POSUDEK VEDOUCÍHO BAKALÁŘSKÉ PRÁCE

Název práce: MĚSTSKÝ NÁJEMNÍ DŮM KARLÍN

Autor práce: Štěpán Šmejkal

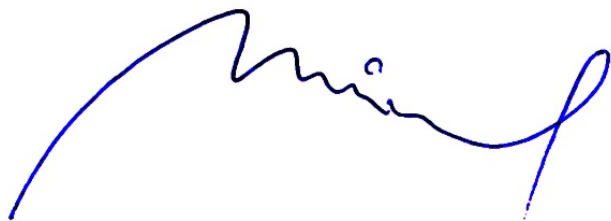
Komfort bydlení jednoznačný, dokladovaný. Jednotlivé dispozice bytů, dostek úložných prostor, dostatek exteriérových částí bytů, kvalitní prostorový rozvrh. Velmi dobré, oceňuji. Na detailním půdorysu sekce je kvalita bydlení dobře čitelná.

Dispozice celku domu v přechodu nároží neobratná.
